Gemeinde Horgenzell  
Zusammenfassende Erklärung zum  
Bebauungsplan "Häldele II"  
und die örtlichen Bauvorschriften hierzu

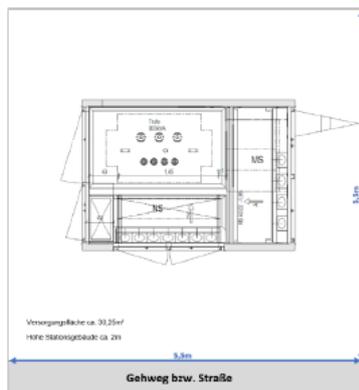
Für einen eventuellen Ausbau des Telekommunikationsnetzes sowie die Koordinierung mit dem Straßenbau und den Baumaßnahmen der anderen Leitungsträger ist es notwendig, dass Beginn

und Ablauf der Erschließungsmaßnahmen im Bebauungsplangebiet der Deutschen Telekom Technik GmbH so früh wie möglich, mindestens 6 Monate vor Baubeginn, schriftlich angezeigt werden. Bitte informieren Sie uns auch über mögliche Mitbewerber im Ausbaubereich.

Der Verweis auf die Telekommunikationslinien entlang der östlichen Erschließungsstraße wird zur Kenntnis genommen. Die übrigen Hinweise betreffen die Planumsetzung und werden auf dortiger Ebene Berücksichtigung finden.
